**INTEGRAZIONI RICHIESTE DAL COMITATO V.I.A.E DA ENTI
IN MERITO ALLA VERIFICA DI ASSOGGETTABILITÀ V.I.A.
PER L'INSERIMENTO DI UN'ULTERIORE ATTIVITÀ DI RECUPERO
RIFIUTI IN UN IMPIANTO AUTORIZZATO CON A.U.A.**

CARATTERIZZAZIONE DELL'IMPATTO ACUSTICO

Ditta VIBETONBRENDA S.R.L.

Richiesta integrazioni ai sensi dell'articolo 19, comma 6 del D.Lgs. n. 152/2006 e ss. mm. e ii.

Figura 1

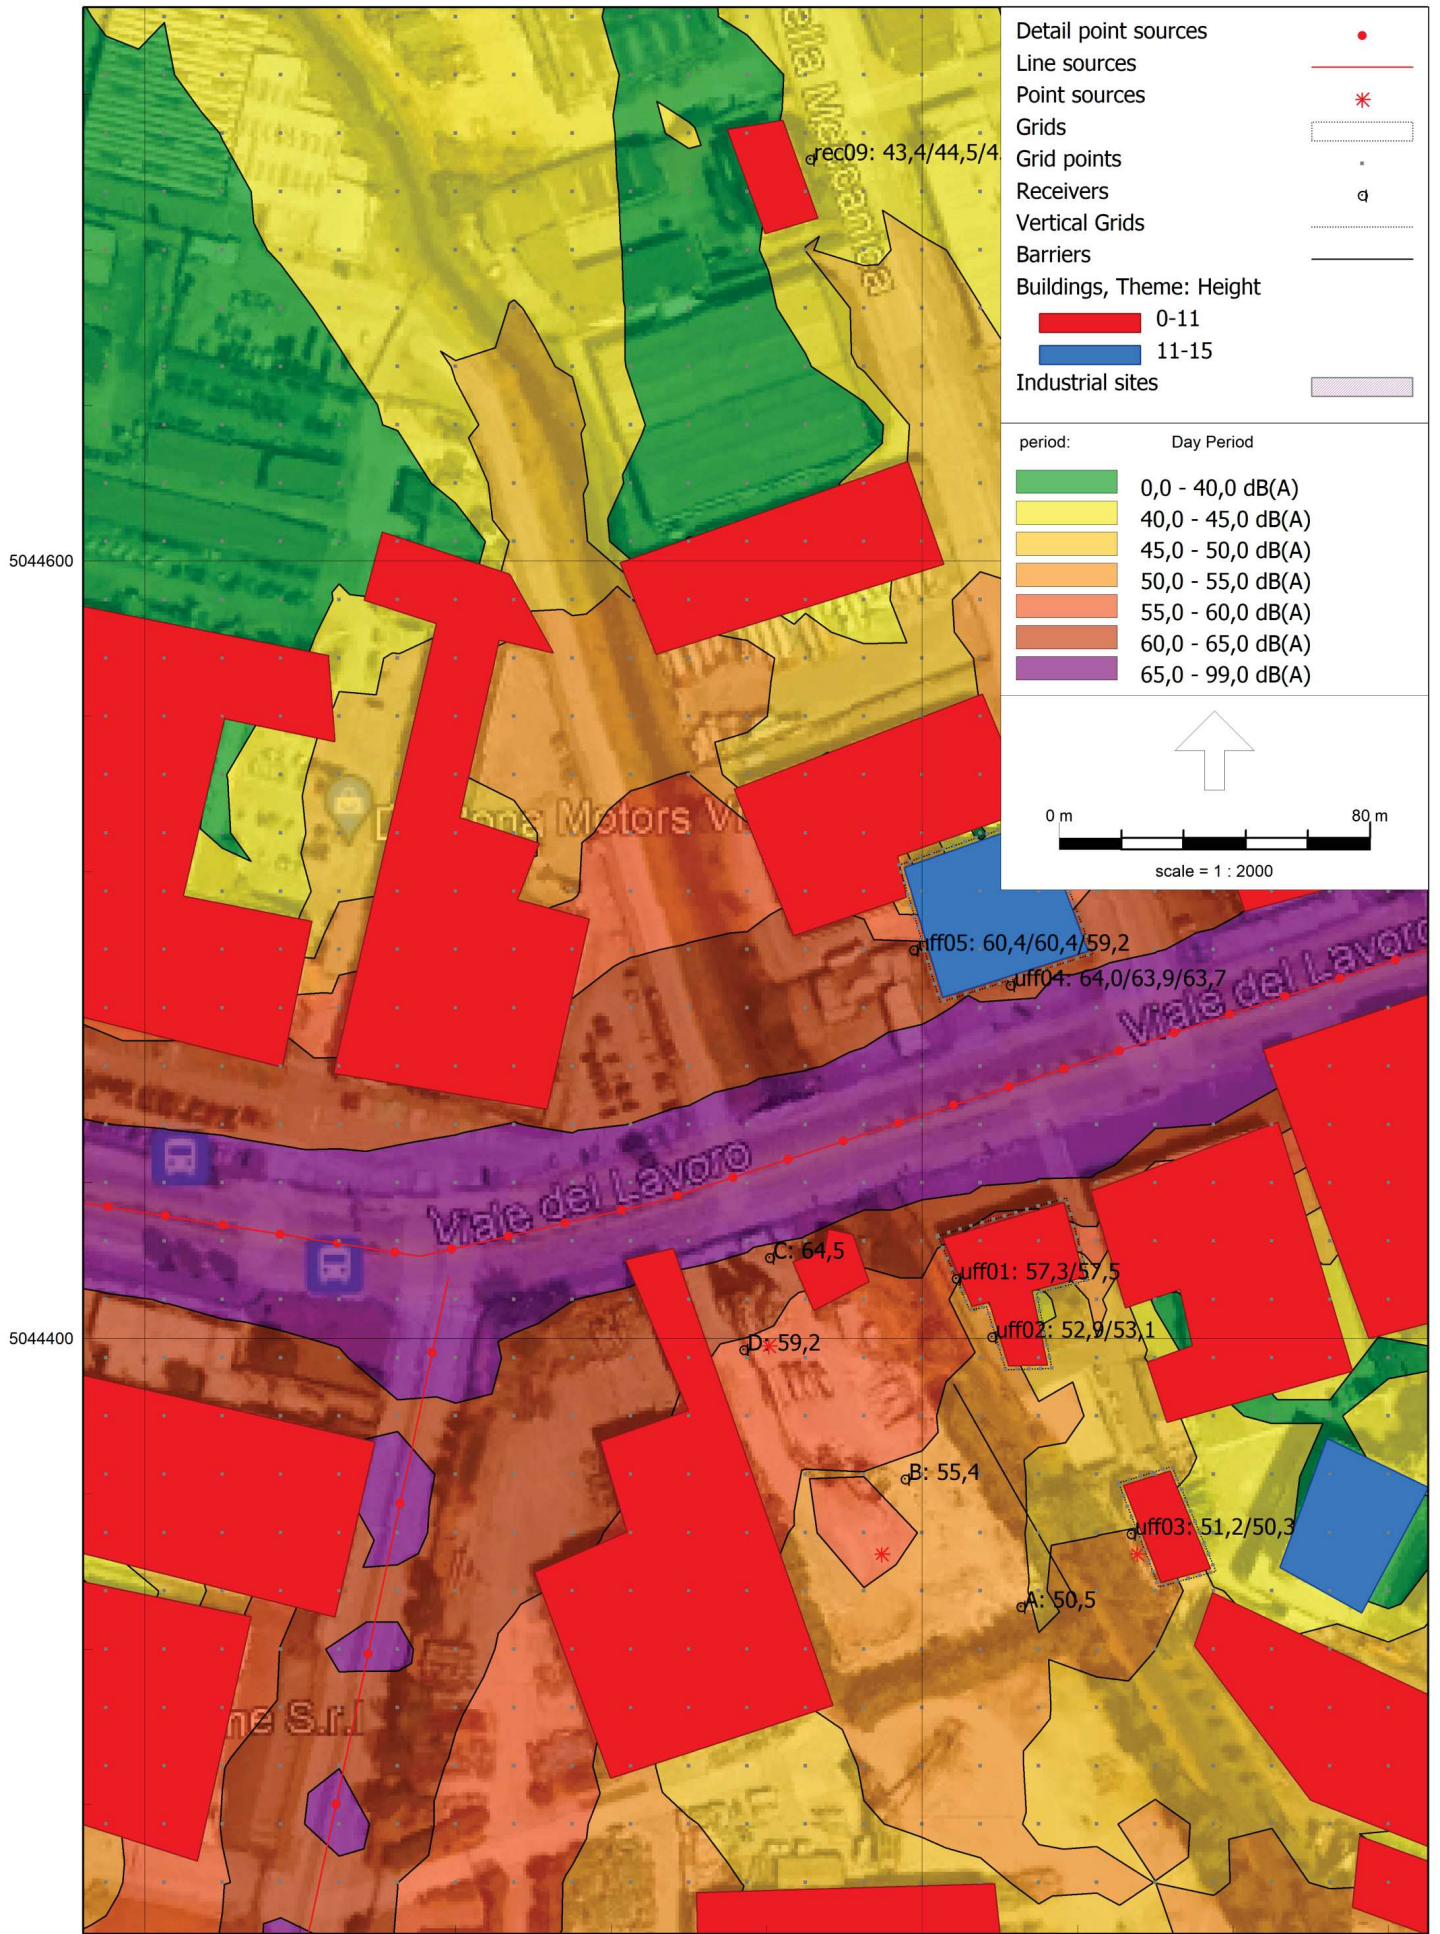
- *Devono essere chiaramente codificati e analizzati tutti i ricettori ritenuti critici, considerando sia le abitazioni che gli uffici con prolungata presenza di addetti. L'impatto potrà essere studiato considerando gli edifici e gli affacci maggiormente esposti;*
- *Deve essere valutato l'impatto cumulativo dell'attività esistente e della nuova attività; come misure si potrà far riferimento a precedenti campagne (anche fatte da altri TCA) se il tecnico estensore ritiene che ci siano tutti i dati necessari e gli elementi di accuratezza sufficienti;*
- *Per ogni ricettore dovranno essere valutati il livello residuo e le emissioni e verificati i limiti assoluti e differenziali nei periodi di riferimento interessati, limiti che non sono da verificare all'interno della proprietà.”*

- 3) In affaccio alla ditta sono stati individuati i seguenti recettori maggiormente esposti, vedi Figura 1:
- Uff00: piazzale a magazzino della ditta "Incos Italia Impresa di Costruzioni", risultano essere sempre vuoti quindi non soggetti a disturbo;

- Uff01: uffici delle ditte Autoserenissima 3.0 Subaru di Vicenza e Autoshop Honda Vicenza, ubicati al primo piano;
 - Uff02: ufficio della ditta Noleggio Lungo Termine Vicenza;

- Uff03: ufficio della ditta VibroSerenissima srls;
 - Uff04: uffici e negozi ubicati al fabbricato di viale del Lavoro 34, 36 e 38 ai piani terra, primo, secondo e terzo;

- Uff05: bar della stazione di servizio Esso Vicenza.
